“TORINO, IL SUO PARCO, IL SUO FIUME: MEMORIA E FUTURO”

RESTAURO DEL BORGO MEDIEVALE

MATRICE DELLE OTTEMPERANZE

NOTA BENE:
La matrice delle ottemperanze sotto riportata fa riferimento al verbale conclusivo della Conferenza dei Servizi relativa all'esame del PFTE per i lavori di "TORINO, IL SUO PARCO, IL SUO FIUME: MEMORIA E FUTURO" RESTAURO DEL BORGO MEDIEVALE (cod. SCR 22042D02) e ne riporta esclusivamente quanto prescritto e da rivedere in fase di PE.

Estratto della tavola IM-00-AE-004

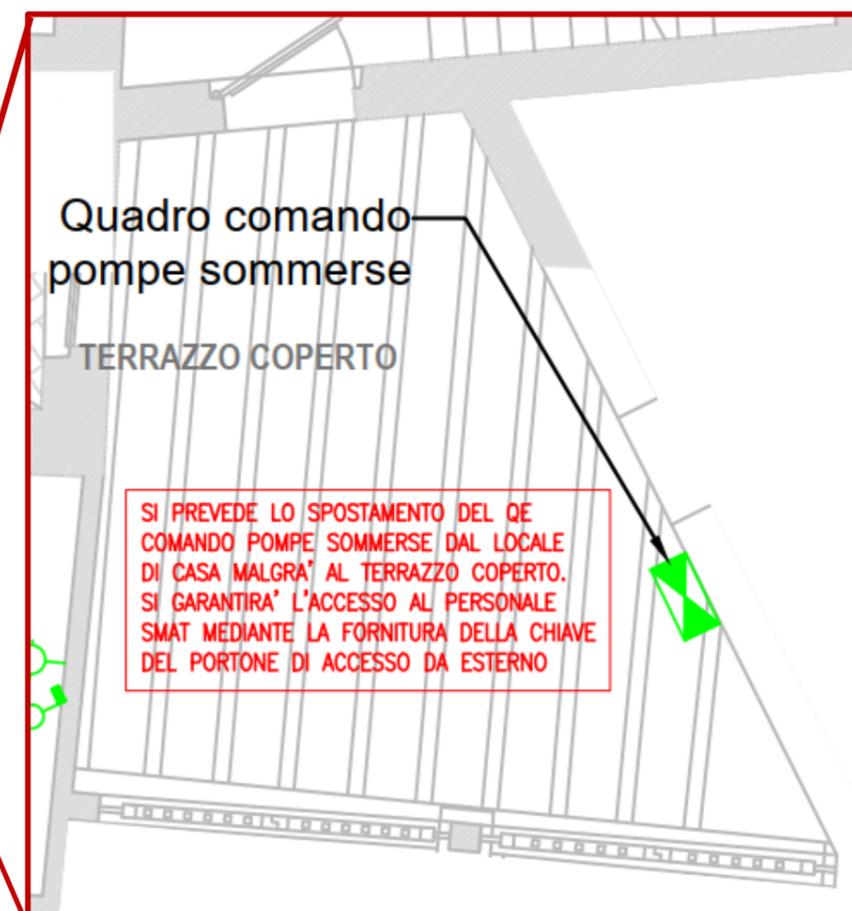
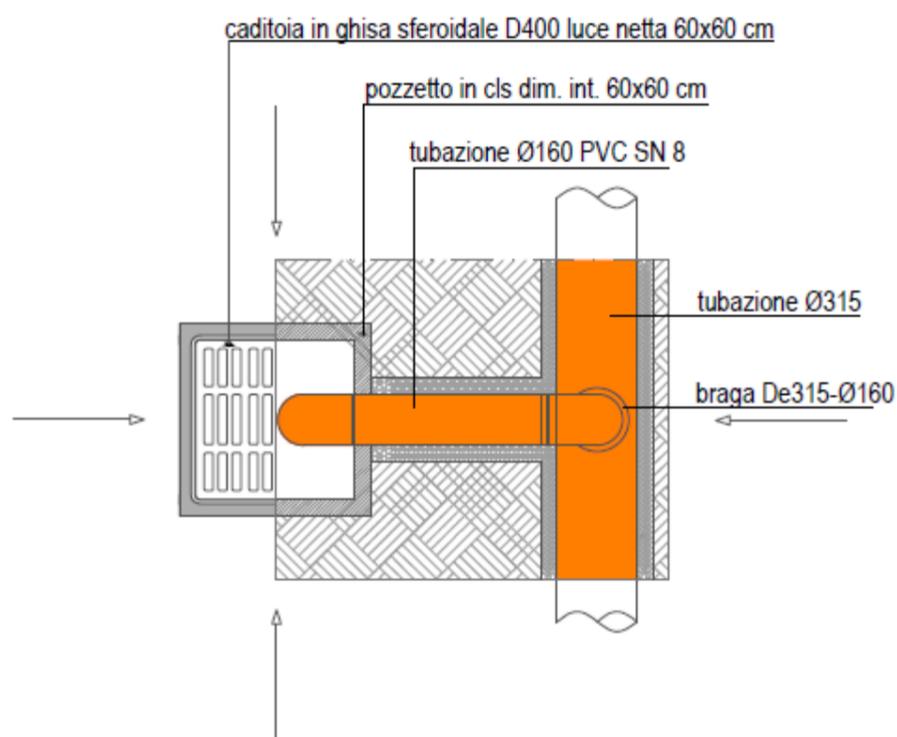
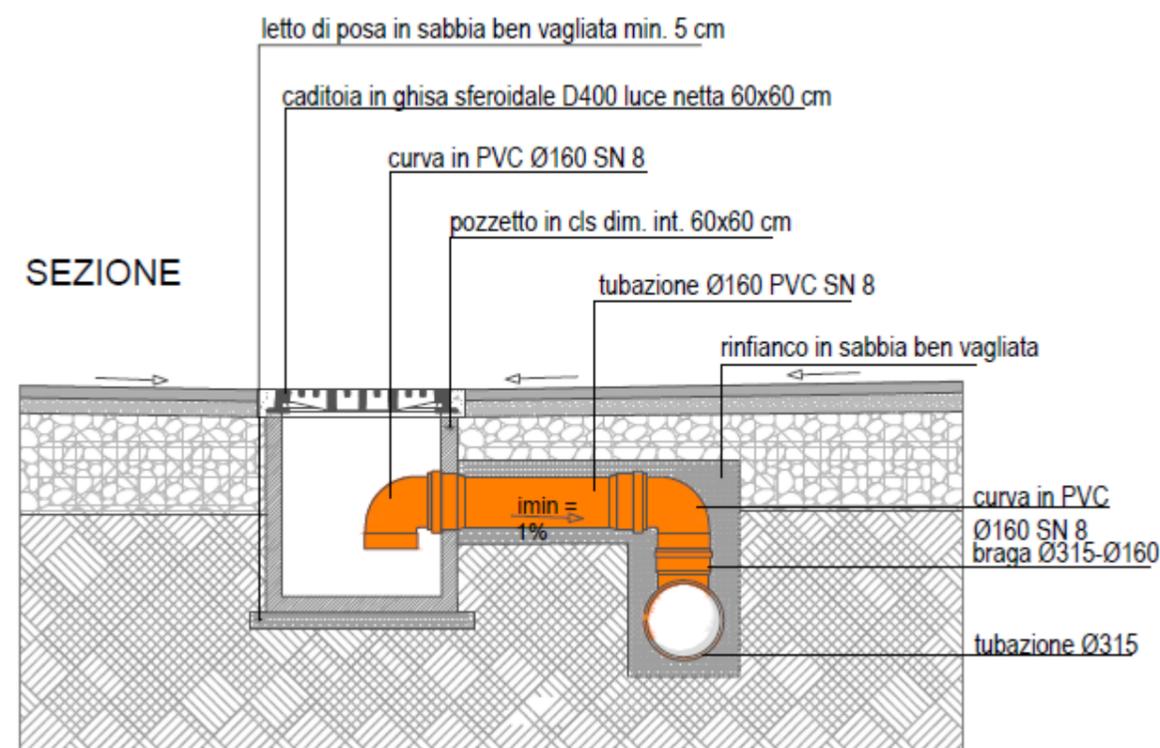
n.	Ente	Riferimento parere	Rilievi	Ottemperanze PFTE	Elaborati aggiornati	Rimando al PE	Ottemperanze PE
13	SMAT	prot. n. 2292 in data 10 luglio 2023	<p>Si richiedono le seguenti modifiche:</p> <p>1. Fornitura elettrica e quadro di comando e telecontrollo delle elettropompe dell'impianto di sollevamento reflui a servizio del Borgo posto all'interno del locale di Casa di Malgrà: per tale quadro si evidenzia la convenienza di individuazione di nuova localizzazione tale da garantire il diretto accesso del personale Smat in condizioni di emergenza, opportunamente protetta dal rischio di esondazione, senza intervento di personale di sorveglianza del Borgo. In ogni caso, l'impianto di sollevamento ed il relativo quadro di comando sopra citati dovranno essere resi completamente accessibili durante tutta la durata dei lavori anche al di fuori degli orari di cantiere.</p> <p>2. Pavimentazione esterna: si richiede per le prossime fasi progettuali la redazione di una planimetria dedicata atta a individuare le nuove posizioni degli organi di raccolta delle acque meteoriche (griglie, caditoie ecc.) e dei chiusini. Tali elementi dovranno essere sempre resi accessibili durante i lavori</p> <p>3. Allacciamento rete di raccolta: si evidenzia l'allacciamento della rete di raccolta delle acque reflue in corrispondenza di una tubazione Ø300 in acciaio che risulta essere in pressione (mandata dell'impianto di sollevamento), pertanto tale allaccio dovrà essere effettuato su tubazione differente. Modalità e condizioni di allaccio potranno essere approfondite nelle prossime fasi, per le quali Smat si rende disponibile anche per eventuali sopralluoghi o incontri</p> <p>4 Pozzetti, chiusini caditoie: Dovranno essere realizzate secondo le seguenti prescrizioni: 1) qualsiasi elemento di coronamento dei manufatti fognari quali chiusini, griglie stradali, caditoie ecc. dovrà avere caratteristiche tali da garantire la resistenza al traffico pesante (D400); 2) i pozzetti di ispezione dovranno essere dotati di suggelli che garantiscano un passaggio minimo di 600 mm (passo d'uomo); 3) le caditoie stradali dovranno essere allacciate direttamente al collettore fognario bianco mediante tubazioni in PVC SN Ø min 200 senza sifone.</p>			<p>Si rimanda alla fase del PE per l'ingegnerizzazione di dettaglio dei componenti secondo richieste SMAT e si valuterà lo spostamento del QE delle elettropompe presente in casa di Malgrà</p>	<ol style="list-style-type: none"> Si rimanda alla lettura della tavola IE-00-AE-007 dove il quadro elettrico è stato collocato all'esterno della Casa di Malgrà in un'area accessibile da un portone. Si prevede la consegna di una copia delle chiavi del portone a Smat. Si rimanda comunque ad un sopralluogo congiunto con SMAT per valutare insieme la scelta prevista. Si rimanda alla lettura della tavola IM-00-AE-004 Nel sopralluogo fatto con i tecnici SMAT e alla presenza di SCR (che aveva convocato le parti) ci hanno evidenziato la presenza delle seguenti tubazioni (sotto il ponticello lato fiume): <ul style="list-style-type: none"> Tubazione in acciaio DN300 non in pressione – diretta alla vasca di rilancio; Tubazione in acciaio DN200 in pressione – rilancio nel collettore principale; Nel progetto esecutivo nella tavola IM-00-AE-004 si evidenzia l'allaccio alla tubazione DN300 non in pressione Si rimanda alla lettura della tavola IM-00-AE-004. Dai calcoli esecutivi è stato verificato sufficiente il loro collegamento con Ø 160 al collettore principale.

RILIEVO n°4

Collegamento caditoia con rete di prima raccolta acque chiare

Schema grafico di realizzazione dei tagli

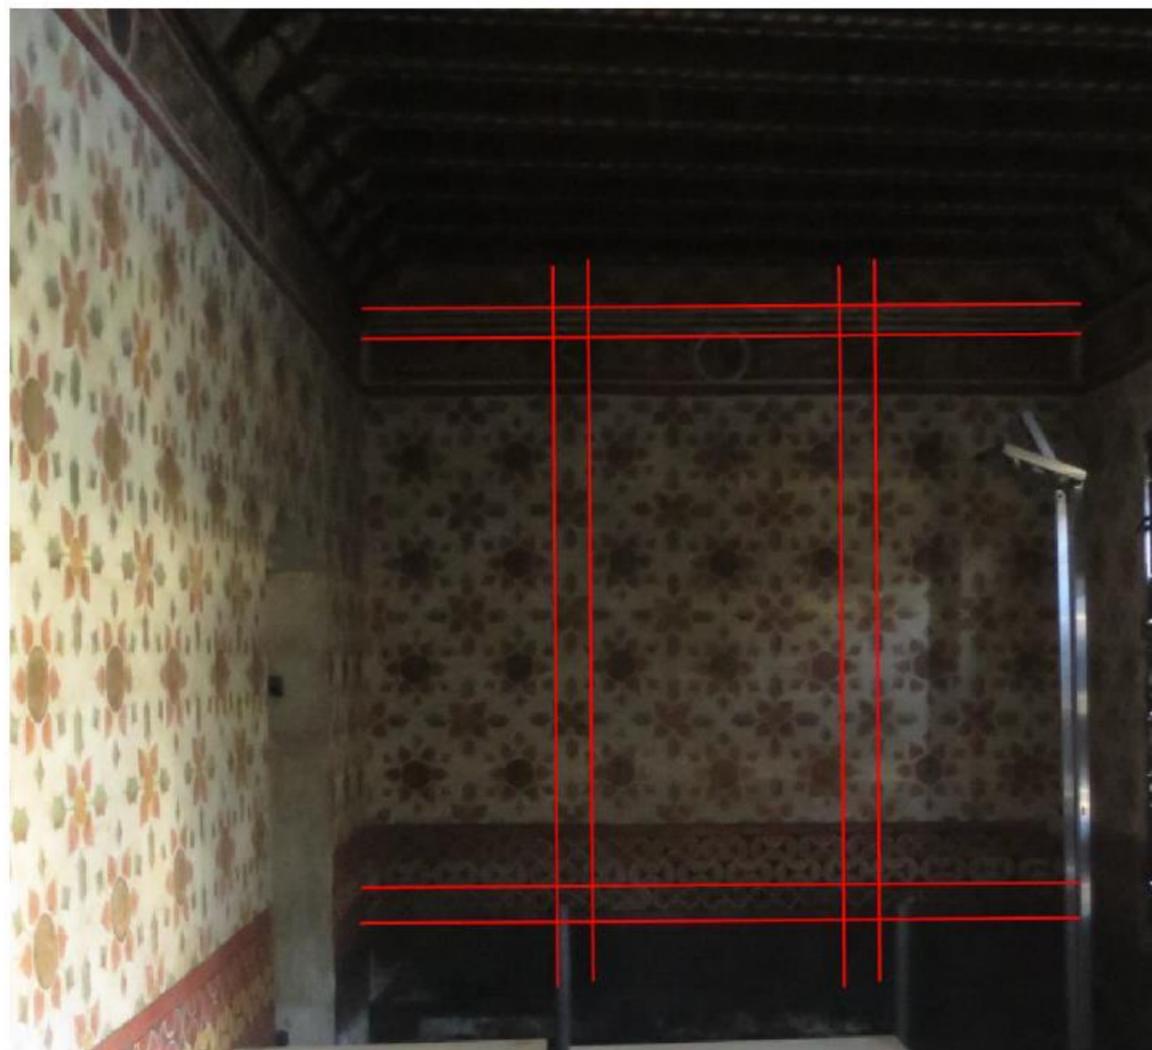
PROPOSTE ALTERNATIVE AGLI INTERVENTI DI STRAPPO SVILUPPATE NEL PROGETTO ESECUTIVO

2. Intervento invasivo a ridotto impatto

1 - Stato attuale

2 - Dopo la realizzazione dei tagli

3 - Dopo la sigillatura con materiale elastico verniciabile per consentire la reintegrazione della pellicola pittorica

Estratto tavola AH-00-AA-014-0
PE – Progetto: inquadramento territoriale

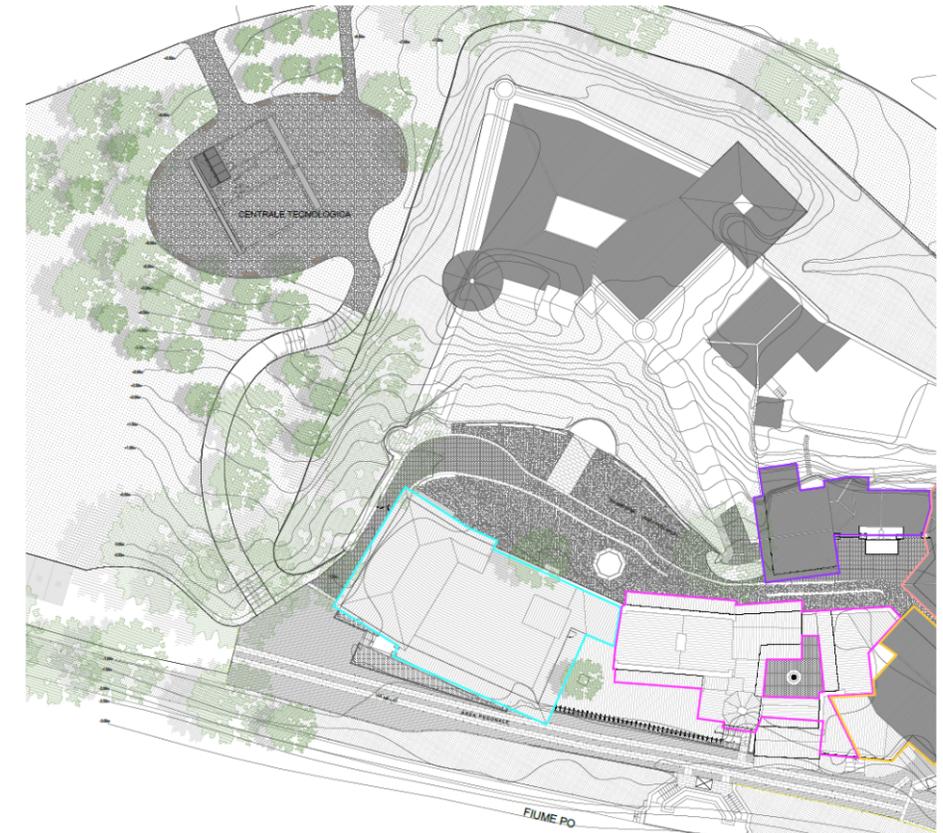
n.	Ente	Riferimento parere	Rilievi	Ottemperanze PFTE	Elaborati aggiornati	Rimando al PE	Ottemperanze PE
	Divisione Verde e Parchi	prot. n. 2594 in data 27 luglio 2023	<ol style="list-style-type: none"> dovranno essere approfondite le valutazioni inerenti la definizione delle aree di cantiere e la localizzazione della nuova centrale tecnologica al fine di evitare interferenze o impatti sulla componente arborea; dovrà essere redatto apposito elaborato progettuale in cui siano rappresentati tutti gli individui arborei interferenti; considerato che il parco del Valentino sarà oggetto di numerosi interventi dovranno essere valutate tutte le misure volte a contenere le interferenze tra le differenti aree di cantiere. 	Non sono presenti interferenze con gli individui arborei			1)-2) Non sono presenti interferenze con gli individui arborei
